Numer pisma: DA.ZP.242.61.1.2017

Dotyczy: postępowania przetargowego prowadzonego w trybie przetargu nieograniczonego na dostawę specjalistycznego sprzętu medycznego jednorazowego użytku, oznaczenie postępowania: DA.ZP.242.61.2017.

Pytania i odpowiedzi

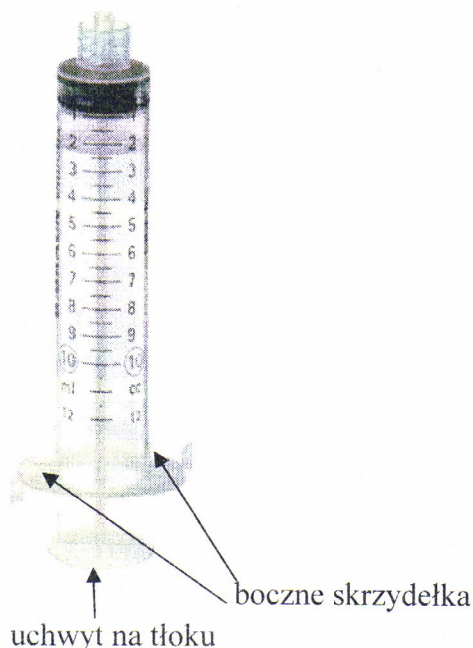
1. **Pakiet 11, poz. 1** : Czy Zamawiający dopuszcza strzykawkę wyglądającą tak, jak na rysunku poniżej, tzn. posiadającą boczne „skrzydełka” oraz okrągłe zakończenie tłoka. Pozostałe parametry jak w SIWZ.

Odpowiedź: Dopuszczamy.
